東海第二発電所

基準津波を超え敷地に遡上する津波
に対する防護方針

第516回審査会合(平成29年10月5日)時
の指摘事項に対する回答
(指摘事項1抜粋)

日本原子力発電株式会社

外郭防護1(取水路・放水路等の経路からの津波の流入防止)に対する防護方針の比較

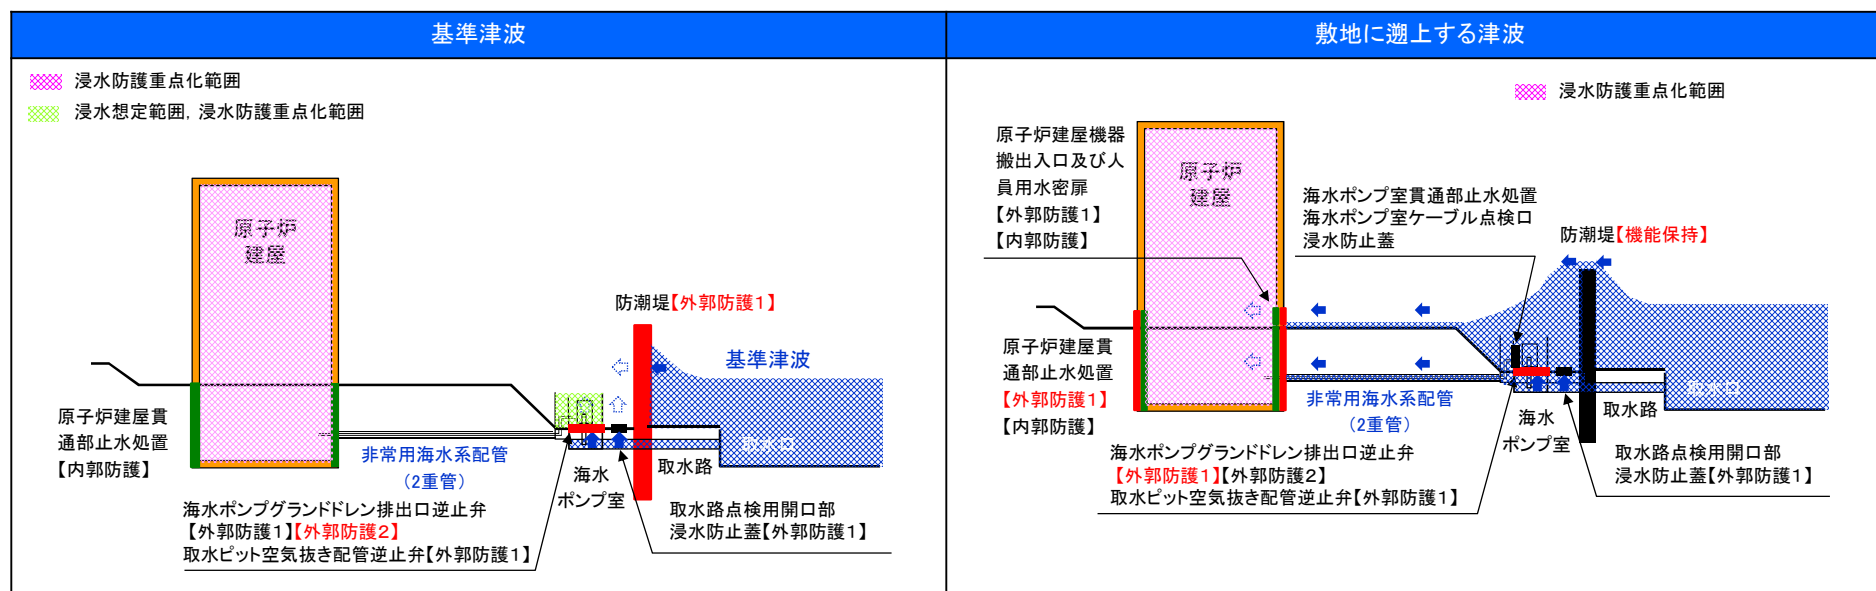
設置許可基準規則及びその解釈並びに審査ガイドの準用に当たって、設置許可基準規則及びその解釈の要求事項等の適用範囲を示すとともに、審査ガイドの確認事項等を踏まえて、基準津波を超え敷地に遡上する津波に対する防護方針について整理して説明すること。

- ✓ 基準津波に対して、防潮堤及び海水ポンプグランド dren 排出口逆止弁により海水ポンプ室への津波の流入防止対策を講じることから、非常用海水系配管(屋外二重管)は浸水経路でなかった。
- ✓ 敷地に遡上する津波に対しては、防潮堤を越流した津波が海水ポンプ室を経由して、非常用海水系配管(屋外二重管)に流入する。このため、新たに非常用海水系配管(屋外二重管)が津波の流入経路になることから、接続先である原子炉建屋側において外郭防護1の機能を設定する。
